令和 3 年 4 月 20 日

東京電力ホールディングス株式会社

福島第二原子力発電所原子炉施設保安規定変更認可申請書の補正について

福島第二原子力発電所 原子炉施設保安規定変更比較表

図 2 4 - 1

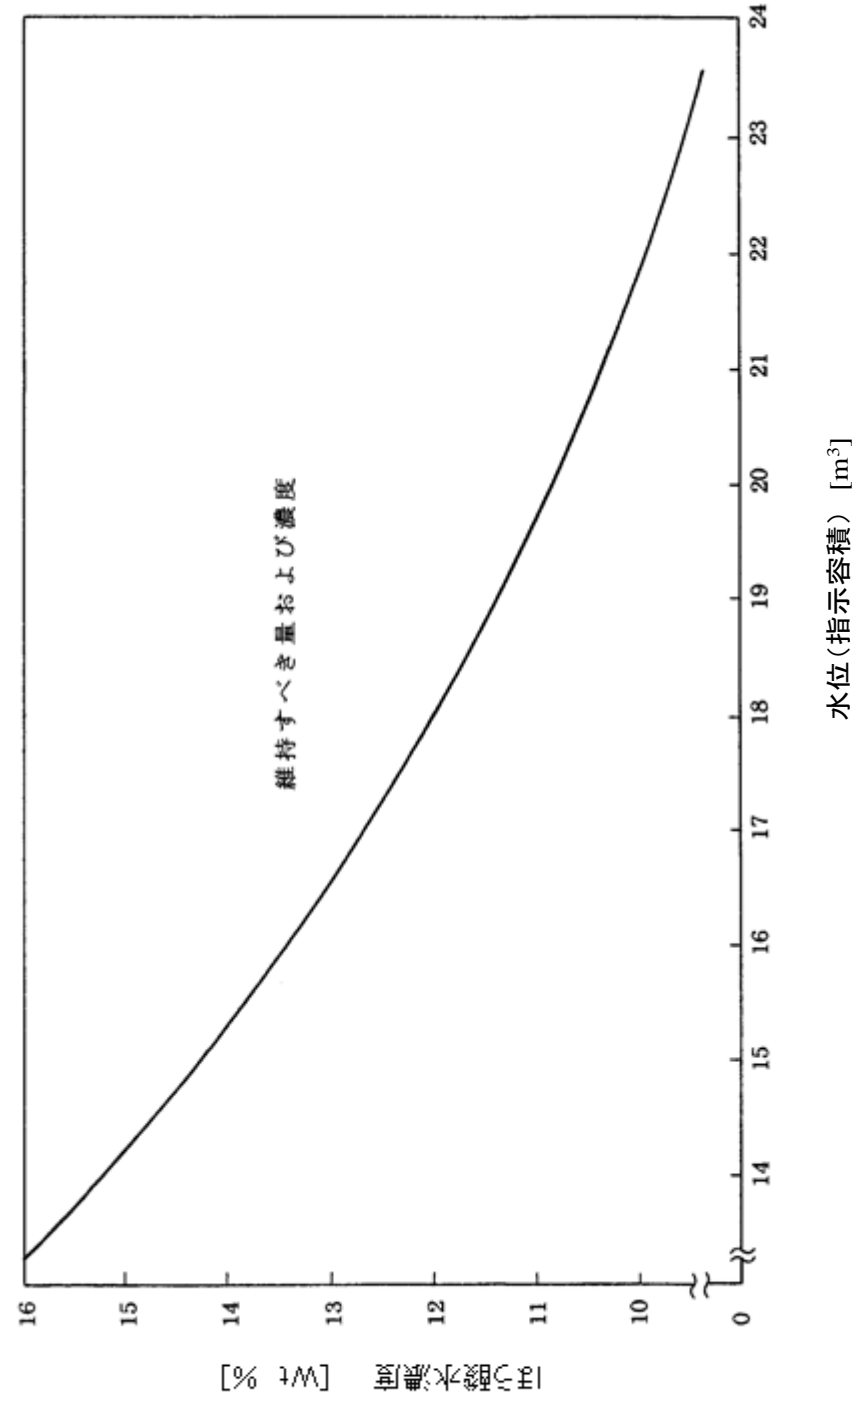
A. ほう酸水貯蔵タンクの水位及び温度が図24-1, 2の範囲内がない場合	A1. ほう酸水貯蔵タンクの水位及び温度を図24-1, 2の範囲内に復旧する。	3日間																										
B. ほう酸水注入系が動作不能な場合	B1. ほう酸水注入系を復旧する。	8時間

福島第二原子力発電所 1 号炉, 2 号炉, 3 号炉及び 4 号炉の廃止措置に伴う変更

図 2.6

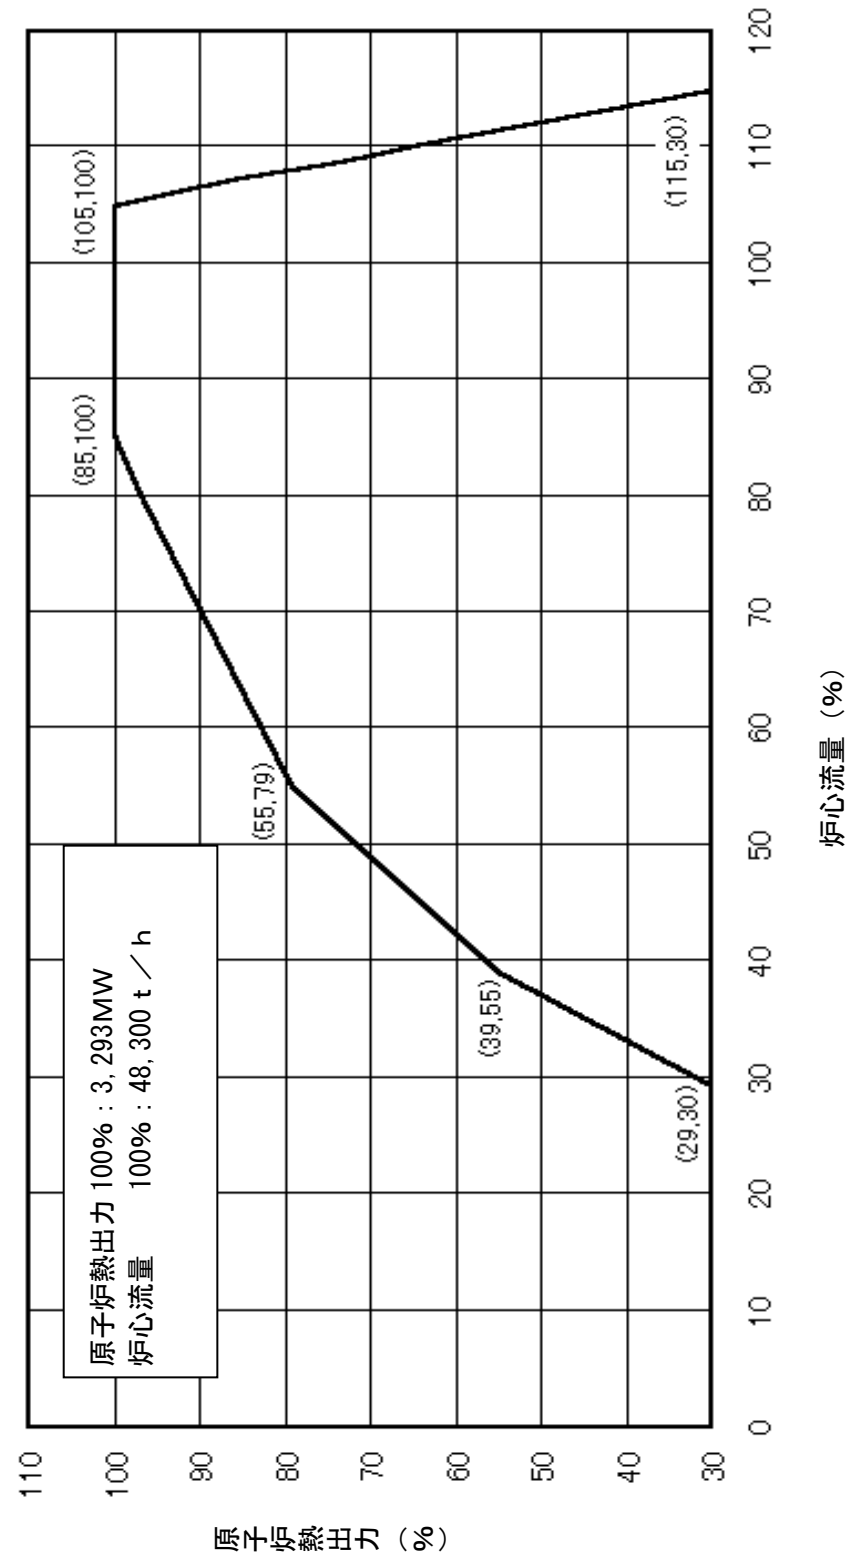
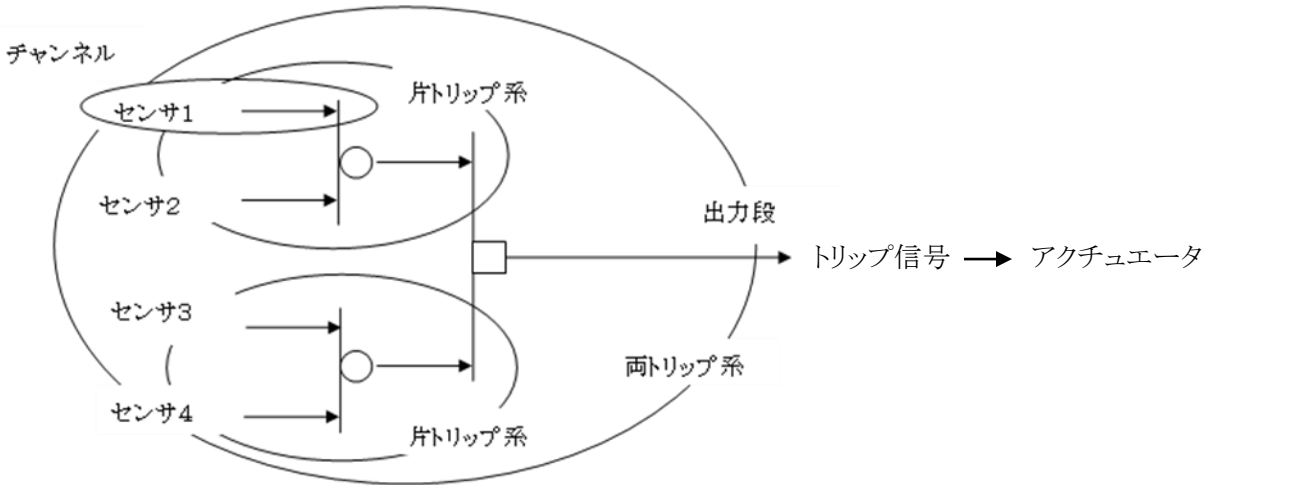
条 件	要求される措置	完了時間																
A. 運転上の制限を満足していないと判断した場合	A1. 制限値以内に復旧する措置 ^{※1} を開始する。	速やかに																
項目	運転上の制限																	
原子炉熱出力及び炉心流量	図26に定める運転範囲にあること																	
条 件	要求される措置	完了時間

A. 運転上の制限を満足していないと判断した場合	A1. 運転範囲内に復旧する措置 ^{※3} を開始する。	速やかに

福島第二原子力発電所 1号炉, 2号炉, 3号炉及び4号炉の廃止措置に伴う変更

図27

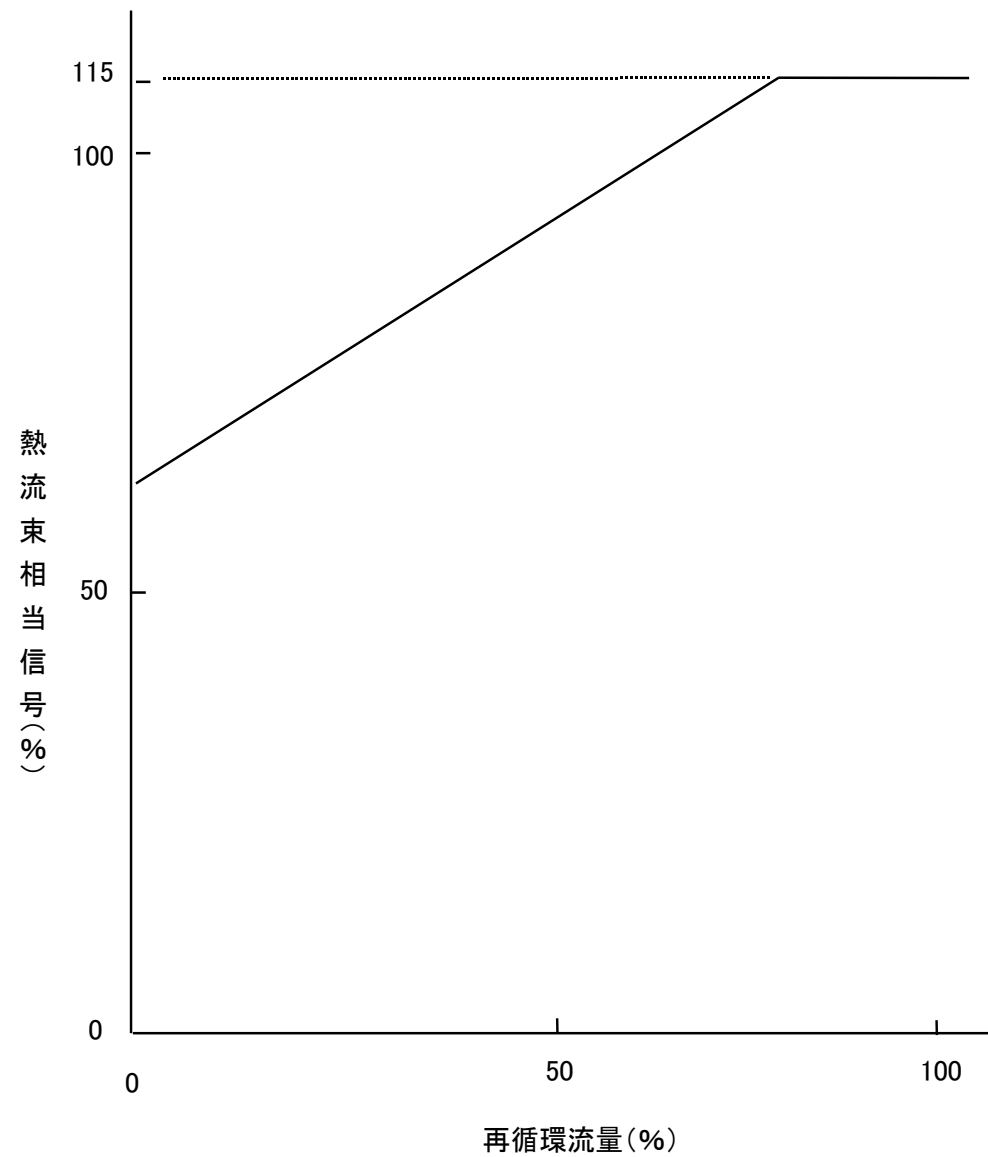
(注)熱流束相当信号は、再循環流量 $W_d(\%)$ に対して、
 $0.72W_d + 54$ により設定する。
 ただし、最大値は115とする。

福島第二原子力発電所1号炉，2号炉，3号炉及び4号炉の廃止措置に伴う変更
